**PLU de SOULEUVRE-EN-BOCAGE : élaboration du PLU de la commune et
abrogation des cartes communales de 5 communes déléguées**

Mémoire en réponse

**Observations formulées par le public et réponses des
élus**

Observation n°1 / BENY BOCAGE

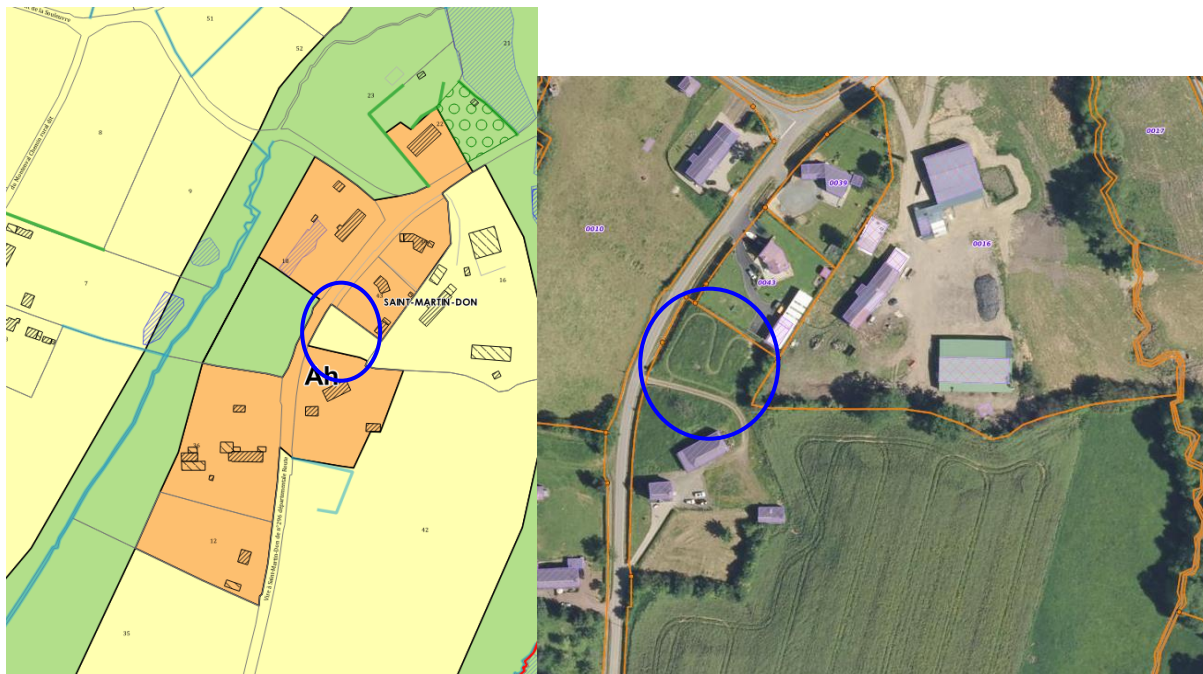
Je souhaite que la parcelle 331 située dans le Bourg de BénY-Bocage, qui est un plant de pommier, soit retirée de l'OAP.

L'intégration de la parcelle dans le secteur OAP n'induit pas une obligation de construire. En conséquence, si le propriétaire souhaite préserver le verger, le PLU n'y fait pas obstacle. Toutefois, dans l'hypothèse où la parcelle venait à être construite, l'OAP doit permettre de s'assurer que l'urbanisation réalisée respectera les principes et densités qu'elle définit.

Les élus donne une suite favorable à la demande en excluant la parcelle de la zone 1AUh (reclassement dans la zone UAp) et de l'OAP. Toutefois, il convient de le protéger et d'exclure ainsi la constructibilité de ce secteur, par une trame verger.

Le PLU sera modifiée en ce sens.

Observation n°4 / STE MARIE LAUMONT

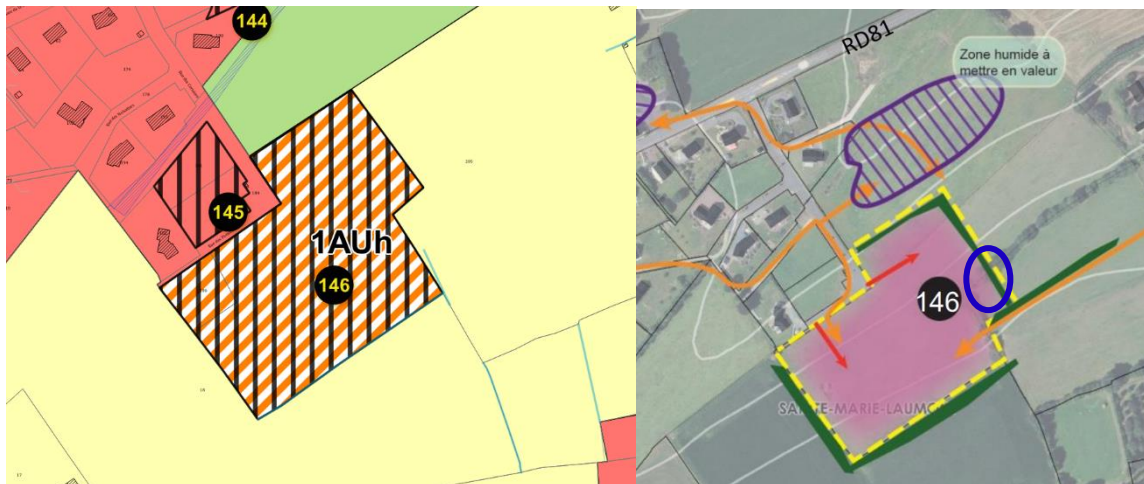
Il y a une incohérence sur le contour de la parcelle 146 et la planche 9.

Il y a effectivement un léger décalage entre le contour de l'OAP dans le document OAP et sur le plan de zonage. Il sera corrigé sur le document OAP en vue de l'approbation.

Position Favorable / Le PLU sera modifiée en ce sens.

Observation n°6 / NON LOCALISEE

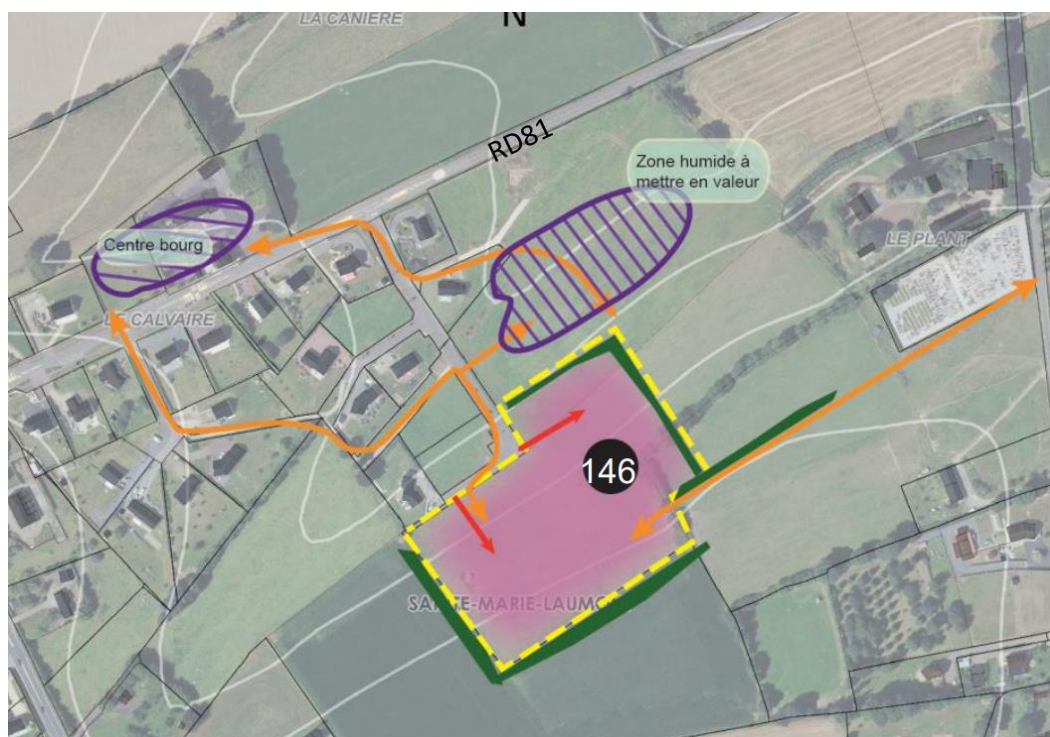
Le PLU (OAP 146) prévoit un chemin piétonnier et une haie qui couperait ma propriété par son milieu.

Il paraît pertinent de supprimer la liaison piétonne rejoignant le cimetière à l'est à la fois pour éviter, comme mentionné par le propriétaire de couper la parcelle mais également parce qu'il sera difficile d'obtenir la réalisation de cette liaison douce dans le cadre de l'aménagement du quartier.

Les élus proposent de supprimer l'accès piétonnier

Position Favorable : Le PLU sera modifiée en ce sens.

Observation n°12 / LE Bény Bocage

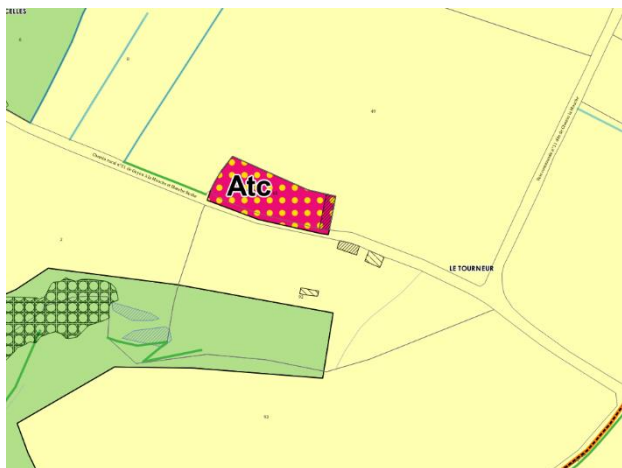
Bord de la route du bourg de Bény-Bocage vers Le Tourneur, aménagement d'une allée sur toute la montée (environ 300m) avec possibilité d'ajouter 2 points d'éclairage

Cette demande n'est pas en lien direct avec le PLU. A discuter avec les élus du Beny-Bocage pour définir l'opportunité de réaliser cet aménagement et au besoin, de mettre en place un emplacement réservé pour faciliter sa réalisation

Position favorable des élus mais pas de modification du PLU à prévoir

Observation n°13 / Le TOURNEUR

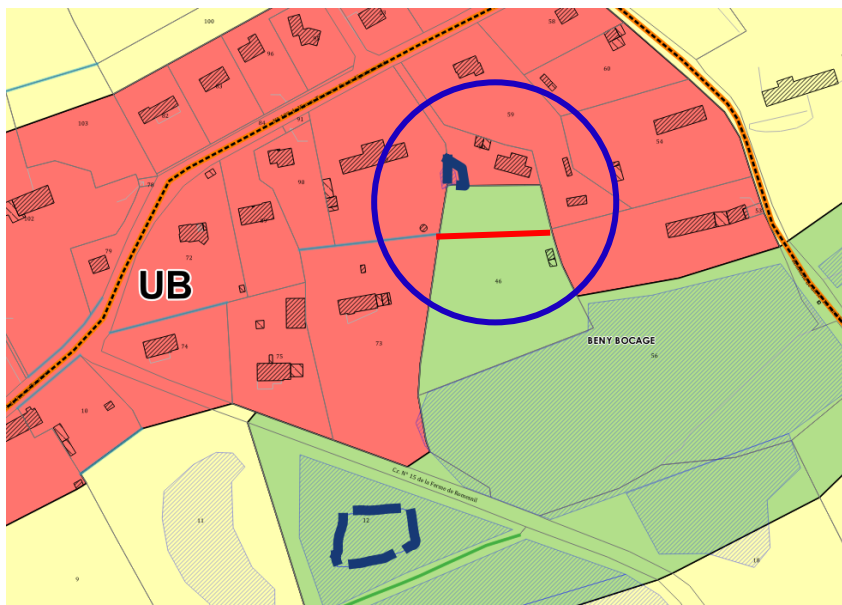
propose de classer « A : Zones agricoles » la parcelle 704 YA 65, et de classer, à minima, une surface équivalente en « Atc : Zones agricoles de tourisme ou de loisirs constructibles (STECAL) » de la parcelle 704 YA 92,

Les élus ne souhaitent pas modifier l'emplacement du STECAL Atc sur la parcelle 92 au sud du chemin considérant qu'il y a suffisamment de surface à bâtir sur la première zone Atc mais la création de ce STECAL nécessitera un nouveau passage en CDPENAF avant approbation.

Position non favorable des élus - Le PLU ne sera pas corrigé

Observation n°15 / LE RECULEY

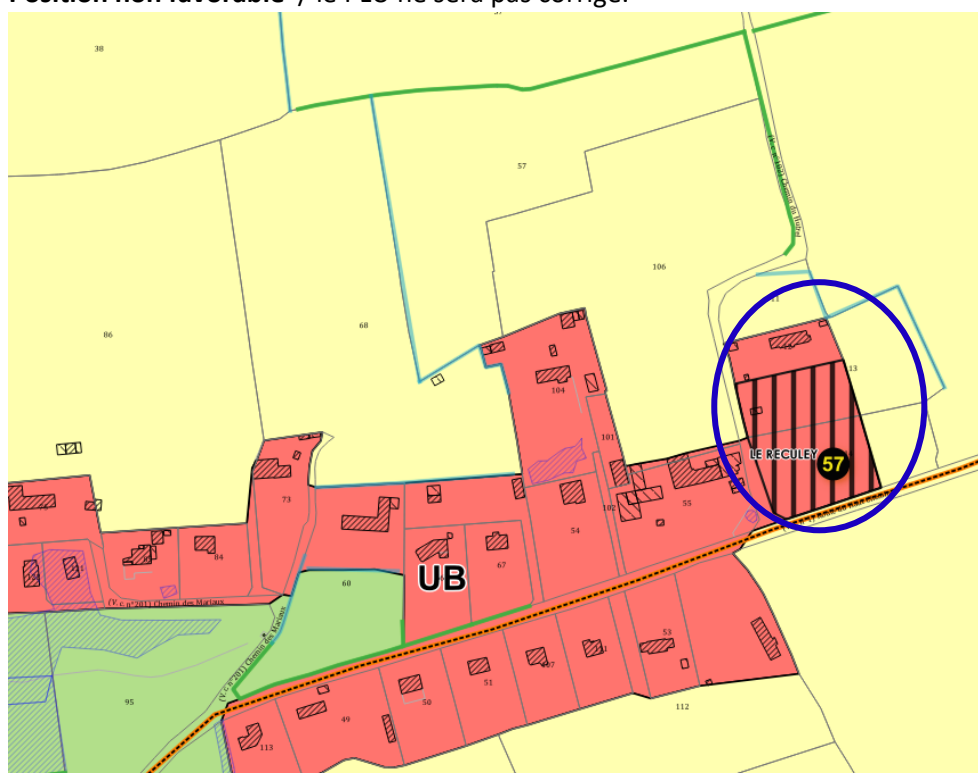
partie de la parcelle cadastré ZC n°14 sur la route du haut chemin est mis en constructible. Je ne vois pas comment on met du terrain agricole en constructible sur cette parcelle.

Pour la parcelle ZC14, il s'agit d'un choix des élus. La zone constructible a cependant été réduite au nord pour se limiter aux abords du chemin.

Position non favorable / le PLU ne sera pas corrigé.

le chemin de la passardière sur la parcelle cadastrée ZE 34

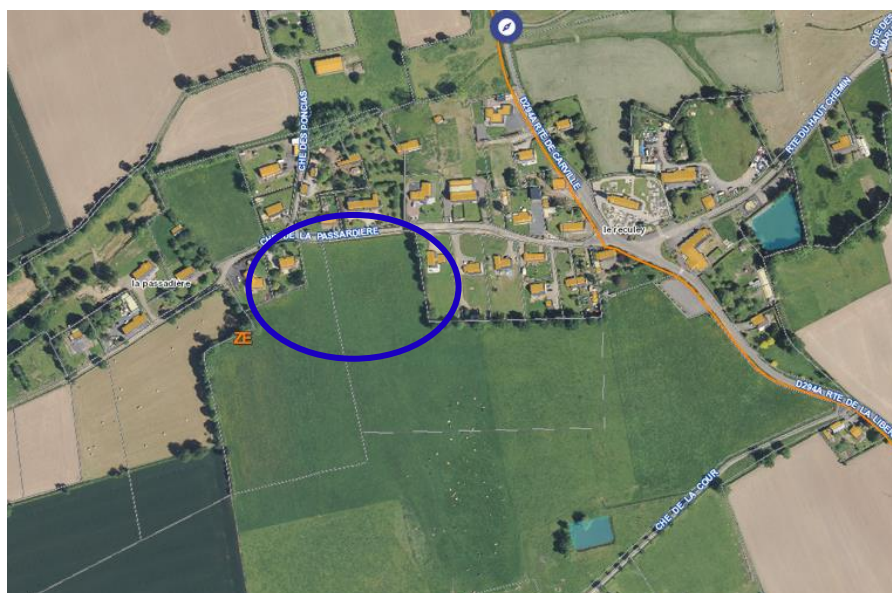
A l'inverse, sur le chemin de la passardière sur la parcelle cadastrée ZE 34, il y a des maisons de chaque côté donc "une dent creuse", et celle-ci n'y figure pas.

Sur le chemin de la Passardière, la parcelle était initialement en zone U mais avait été reclassée en zone A (pour la portion non construite) pour tenir compte de la proximité de zones à forte prédisposition de zones humides.

**Position non favorable des élus /
Le PLU ne sera pas corrigé pour
répondre à cette demande**

La parcelle ZH54 est localisée au sud de l'entreprise Leprovost et est classé en zone A. La demande porte sur le classement en zone UB de la portion nord, le classement en zone 1AU de la portion centrale (sur la base de la zone 1AU du PLU actuel) et le classement de la partie sud en zone 2AU.

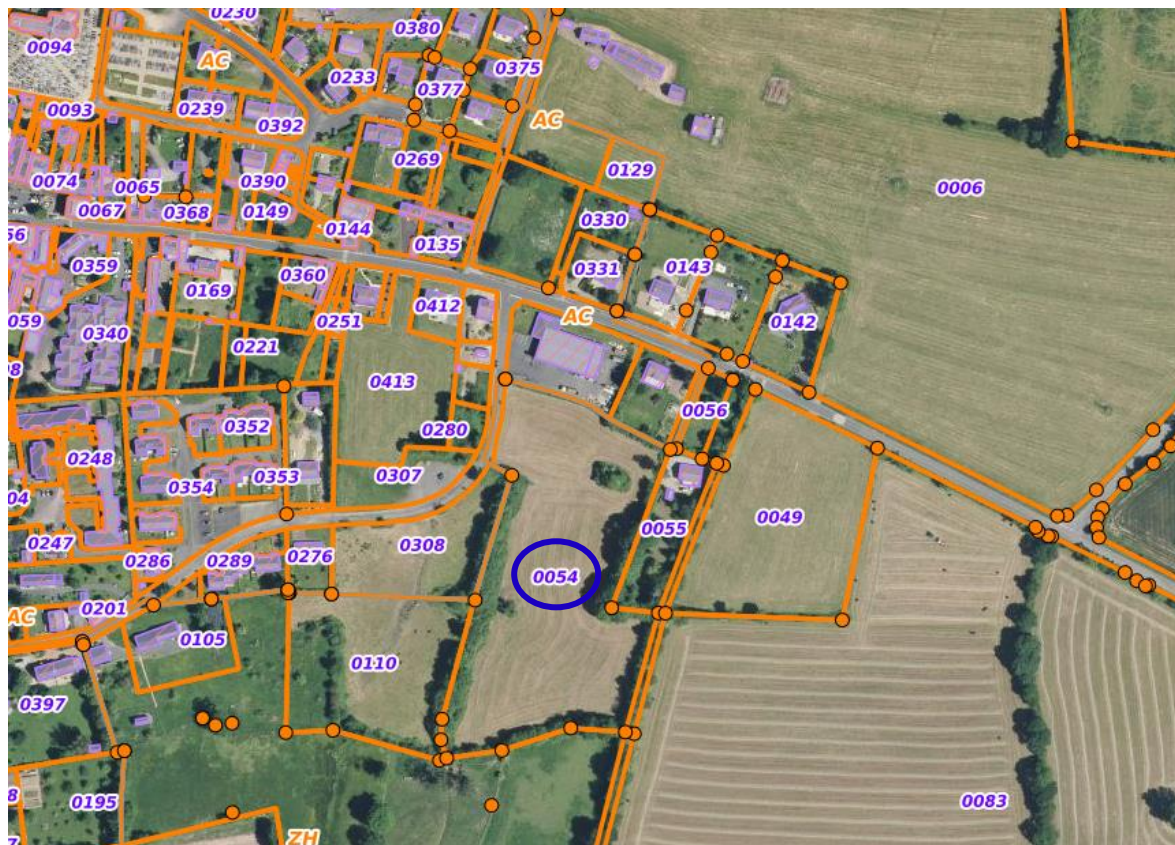
La demande porte également sur la suppression de la zone humide prédisposée sur ce secteur.

Position non favorable des élus :

- à la constructibilité de la parcelle (zones UB, 1AU ou 2AU), les besoins en logements de la commune étant satisfaits au travers de la mise en place d'autres zones d'extension autour du bourg du Beny-Bocage. La création de nouvelles zones d'urbanisation ne se justifierait pas au regard de l'objectif de modération de la consommation d'espaces,
- à la suppression de la zone humide prédisposée. Il est rappelé qu'une zone humide importante a été identifiée sur les parcelles voisines (308 et 110) et qu'il appartient au pétitionnaire de démontrer l'inexistence des zones humides prédisposées.

Les parcelles AB53 et 77 sont localisées au nord du bourg du Beny-Bocage.

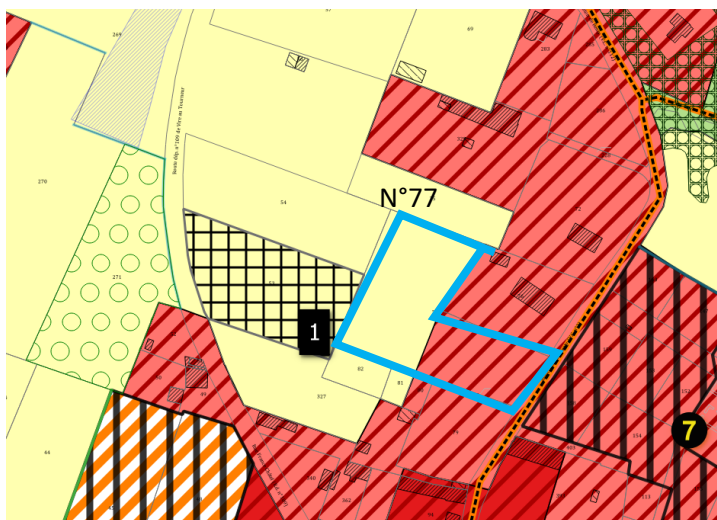
La parcelle 53 fait l'objet d'un emplacement réservé pour l'extension du cimetière dont le demandeur souhaite la suppression et le classement en zone UB.

La parcelle 77 est constructible pour la portion située en bordure de la rue Gaston de Renty. Seul le fond de la parcelle est en zone A et une extension de la zone constructible ne se justifie pas, les besoins en logements étant satisfaits par ailleurs.

Position non favorable des élus :

- car l'emplacement réservé doit permettre à la commune d'anticiper de futurs besoins pour le cimetière,
- car la création de nouvelles zones constructibles ne se justifie pas pour les raisons exposées précédemment.
- La parcelle ne sera donc pas rendue constructible dans son intégralité.

Observation n°3 / Saint MARTIN des BESACES

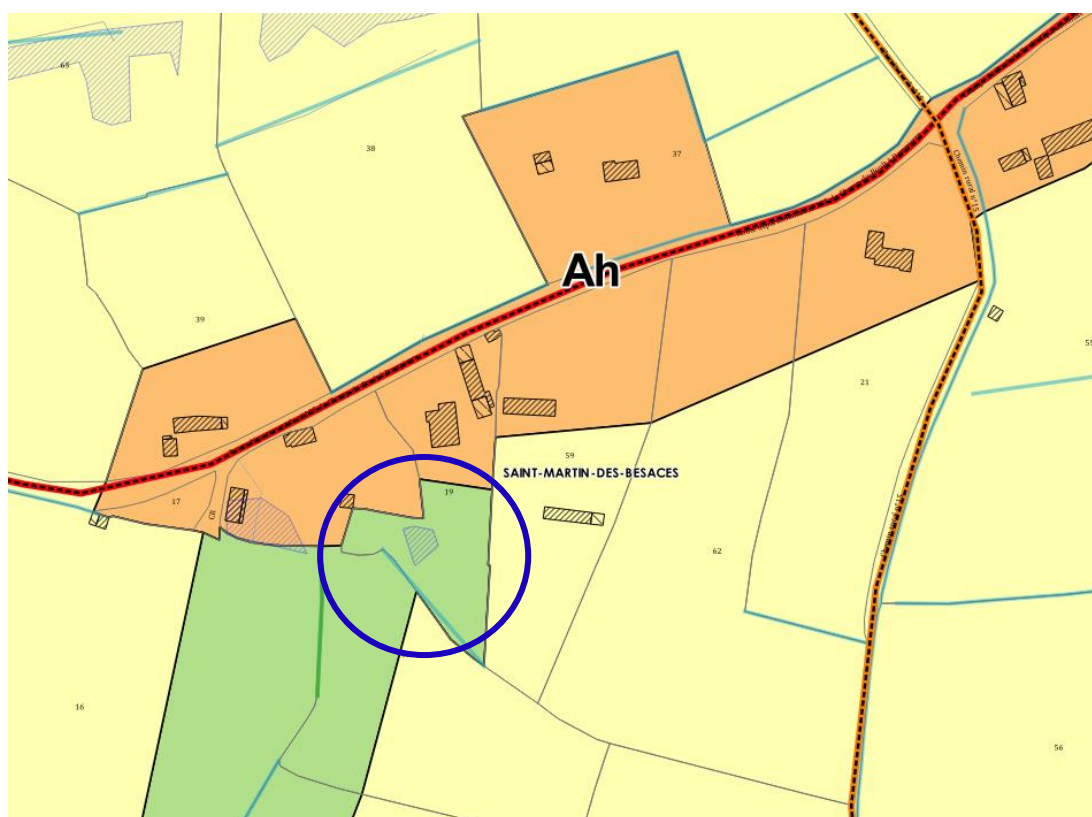
Demande son classement en zone A au lieu de N pour projet agricole (maraichage, serre, petit élevage...) ; mare ne figure pas au règlement graphique ; reste de la parcelle classée humide à tort.

Un classement du fond de la parcelle en zone A au lieu de la zone N peut être justifiable au regard du projet évoqué et ce malgré la présence d'une petite zone humide identifiée. Le pétitionnaire pourra lever le risque de zones humides par étude comme expliqué dans le règlement écrit.

Position Favorable des élus : le PLU sera modifié pour prendre en compte cette demande.

Observation n°1 / ETOUVY

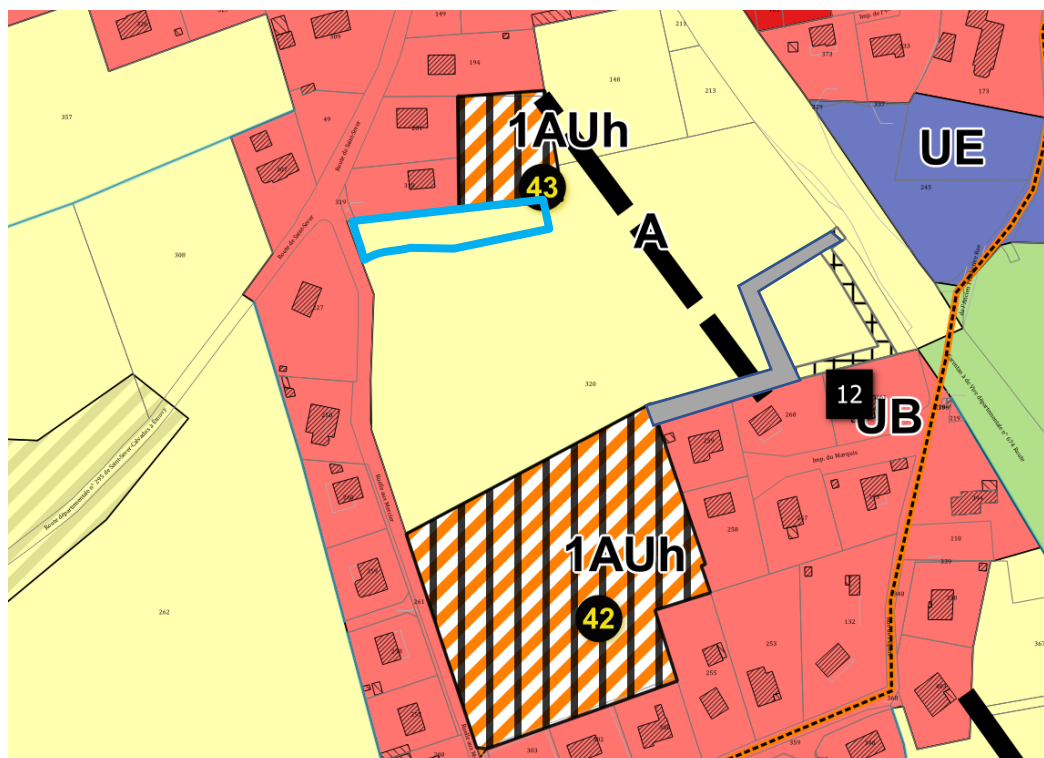
Demande le classement en zone constructible sauf dans la bande des 75 m

L'inscription de cette parcelle en zone constructible conduirait à augmenter les surfaces en extension de plus d'1,5 ha sans que cela ne puisse justifier au regard des besoins en logements sur le pôle d'Etouvy – la Graverie.

Position non favorable à rendre cette parcelle constructible, cependant le problème d'accès de la zone 1AUh n°43 pour clairement permettre l'accès. La commune souhaite aussi décaler l'ER d'accès qui permet d'accéder au boviduc + officialiser le chemin piéton dans la zone UE (qui est en vente pour de l'Habitat)

Observation n°4 / ETOUVY

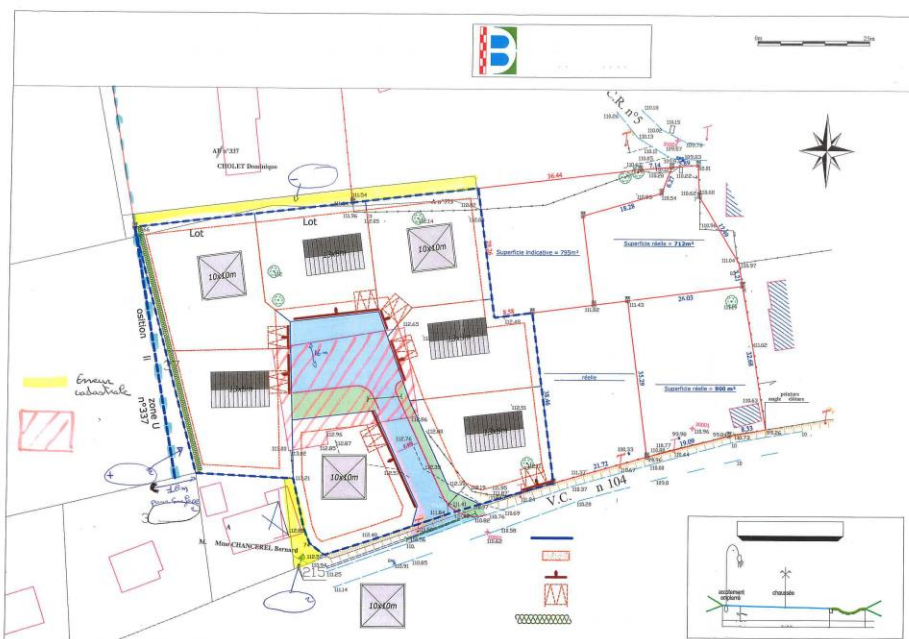
Parcelles A366, 377 et 360 ne figurent pas sur le plan ; accès au nord impossible ; proposition d'aménagement de la zone avec modification des limites (plan annexé)

Sur le document OAP, il y a un décalage des secteurs OAP sur Etouvy. Ils seront repositionnés sur les limites parcellaires en cohérence avec les plans de zonage.

- Suppression de l'accès au nord aujourd'hui indisponible du fait d'habitations existantes,
- Recalage de la limite ouest de la zone permettant de faciliter l'opération sans accroître substantiellement l'emprise de la zone (+140m²)

Position favorable à répondre à cette demande

Observation n°5 / LA GRAVERIE

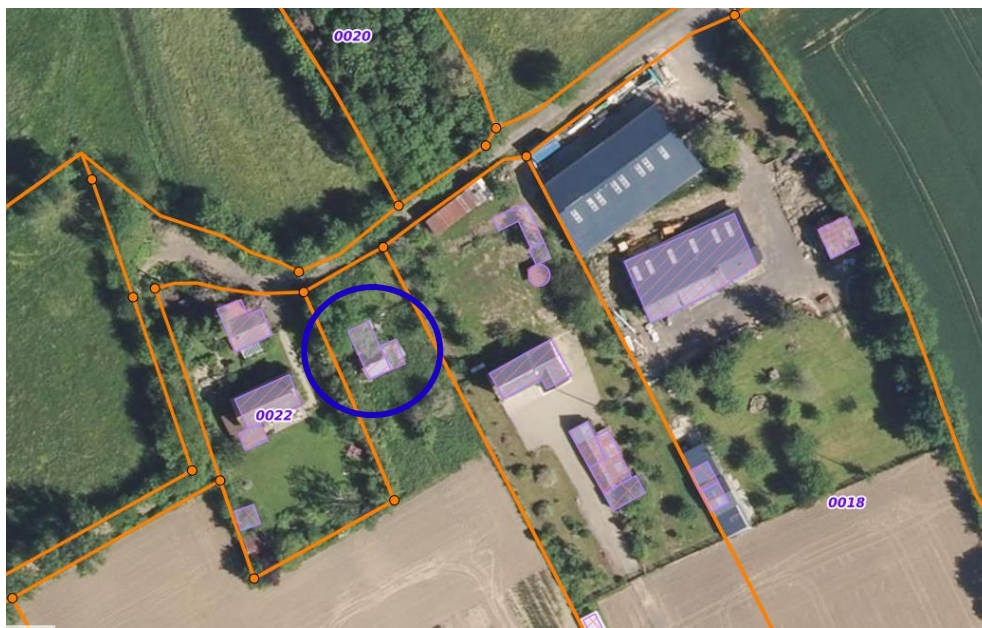
Demande changement de destination du bâtiment sur la parcelle 23

Le bâtiment paraît être en mauvais état sur la photo aérienne (végétation dans le bâtiment) et l'emprise est inférieure à 100m². Le bâtiment ne répondrait donc pas aux critères retenus.

Position non favorable à répondre à cette demande

REGISTRE CAMPEAUX**Observation n°1 / LE RECULEY**

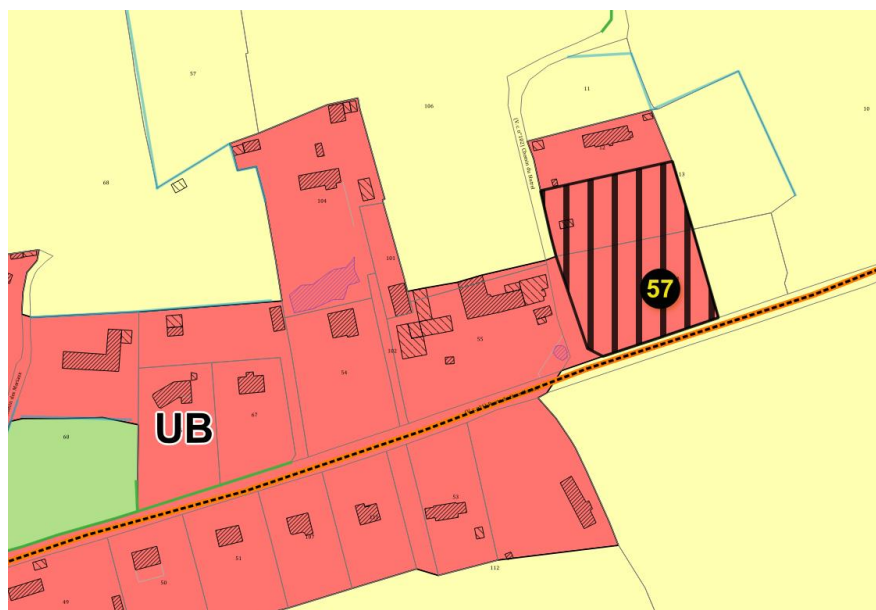
Conteste le classement de la parcelle 14 en OAP 57 ; extension de l'urbanisation hors du bourg

Les élus sont défavorables au déclassement de cette parcelle – Elle restera donc constructible, cependant les élus demandent à ce qu'une marge de recul de 20m soit instaurée sur la limite séparative nord.
